## Rapport de contrôle d'installations électriques à basse et à très basse tension

RÉF. 100/2023/56554/01:2

Avenue de la Réforme 11 - 1083 Ganshoren TYPE DE CONTRÔLE Visite de contrôle vente ancienne installation (8.4.2.)

#### Croquis de position élémentaire et descriptif sommaire des tableaux

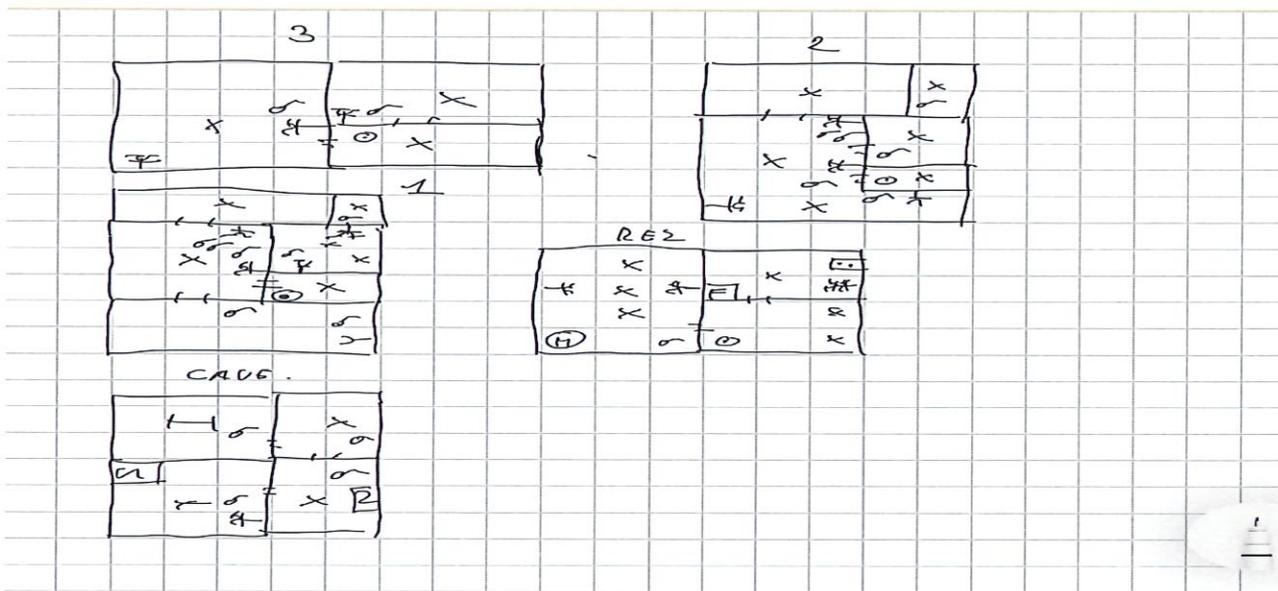
sur base de ce qui est visible et accessible lors du contrôle

Note : ces croquis ne remplacent pas les schémas unifilaires et de position réglementaires
